第二種廃棄物埋設の廃棄物埋設地に関する審査ガイドの制定

令和4年4月20日
原子力規制庁

中深度処分の廃棄物埋設地に関する審査ガイドの一部改正案への御意見に対する考え方

図 2.2-2 ボーリングシナリオにおける被ばく経路のイメージ

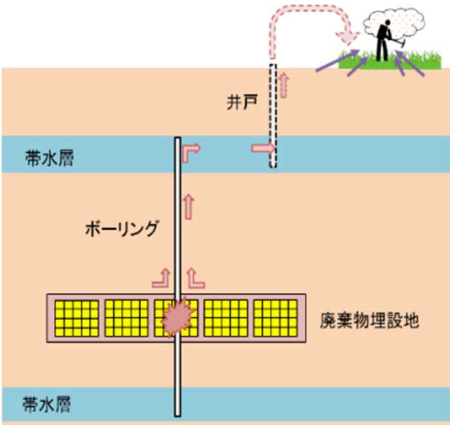
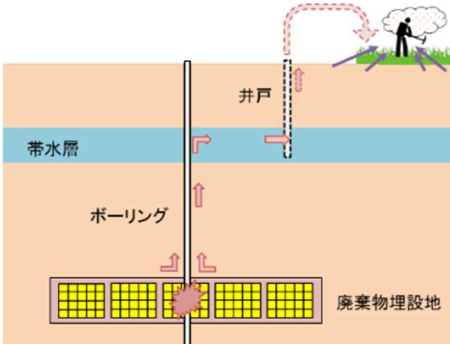
2-9	<p>【該当箇所】</p> <p>2.2.2. ボーリングシナリオによる評価の実施（3）被ばく経路及び評価パラメータの設定について（廃棄物埋設地の近傍に採水可能な帯水層が存在する場合）</p> <p>【意見】</p> <p>図 3.2-2 で上下に帯水層が存在するイメージが描かれているが、</p>

<p>廃棄物埋設地の上下にかかわらず、取水可能な帯水層が存在して、廃棄物埋設地と帯水層が連絡し、帯水層の全水頭が廃棄物埋設地の水圧よりも小さくなれば、廃棄物埋設地周辺の地下水が廃棄物埋設地に流入して廃棄物埋設地から帯水層に向かう流れが生じると考えられるので、下部の帯水層は不要と考える。</p>
2-10	<p>【該当箇所】 2.2.2. ボーリングシナリオによる評価の実施（3）被ばく経路及び評価パラメータの設定について（廃棄物埋設地の近傍に採水可能な帯水層が存在する場合）</p> <p>【意見】 実際に廃棄物埋設地下部に被圧帯水層が存在しない場合、どのような被圧帯水層を想定すれば良いのか例示してほしい。上記の「保守的かつ簡便な設定」を使うしかないのであれば、埋設地下部に被圧帯水層がない場所の方が、このシナリオでは厳しい状態設定となる可能性がある。</p>

明確化の観点から、審査ガイド案 11 ページの図 2.2-2 を以下のように修正します。

11 ページ
【変更前】

【変更後】

<p>また、審査ガイド案 12 ページの（注 2）を削除し、（注 3）及び（注 4）をそれぞれ（注 2）、（注 3）に修正します。</p>
2-11	<p>【該当箇所】 2.2.2. ボーリングシナリオによる評価の実施（3）被ばく経路及び評価パラメータの設定について（廃棄物埋設地の近傍に採水可能な帯水層が存在する場合）</p> <p>【意見】 採水可能な帯水層とは、六ヶ所の第四紀層内の地下水面下のようなものを念頭においているか、それとも、上水道や簡易水道の水源として利用されているような規模の帯水層を念頭においているか。</p>	<p>「採水可能な帯水層」とは、被ばく評価結果に影響を及ぼす観点から、飲用水として利用可能なもの他、農作物の栽培に利用可能なものも念頭に置いています。</p> <p>御意見の「六ヶ所の第四紀層内の地下水面下のようなもの」を含め、採水可能な帯水層に該当するかどうかは個別の審査で判断することとなります。</p>
2-12	<p>【該当箇所】 2.2.2. ボーリングシナリオによる評価の実施（3）被ばく経路及び評価パラメータの設定について（廃棄物埋設地の近傍に採水可能な帯水層が存在する場合）</p> <p>【意見】 前段で敷地周辺の地域に存在する井戸の取水量を参考に設定するのであれば、利用方法も敷地周辺の地域での使用方法に従うべきではないか。</p>	<p>御意見を踏まえて、審査ガイド案 11 ページの 2.2.2.（3）を以下のように修正します。</p> <p>11 ページ</p> <p>「一井戸の取水量及びその利用方法は、<u>廃棄物埋設施設の敷地周辺の地域に存在する井戸の取水量及びその利用方法を参考に設定。</u></p> <p>一井戸水の利用方法は、<u>一般的と考えられる河川水利用の方法に準じ、飲用等の生活用水としての利用及び灌漑用水等の農業用水としての利用として設定。</u>」</p>
2-13	<p>【該当箇所】 2.2.2. ボーリングシナリオによる評価の実施（3）被ばく経路及び評価パラメータの設定について（廃棄物埋設地の近傍に採水可能な帯水層が存在する場合）</p> <p>【意見】</p>	<p>【意見の 1 つ目について】 御意見を踏まえて、審査ガイド案 10 ページの 2.2.2.（3）を以下のように修正します。</p> <p>10 ページ</p> <p>「ボーリング孔の孔径等は、設計時点において一般的なボーリングの形状又は事業許可に係る地質調査等で用いたボーリング</p>
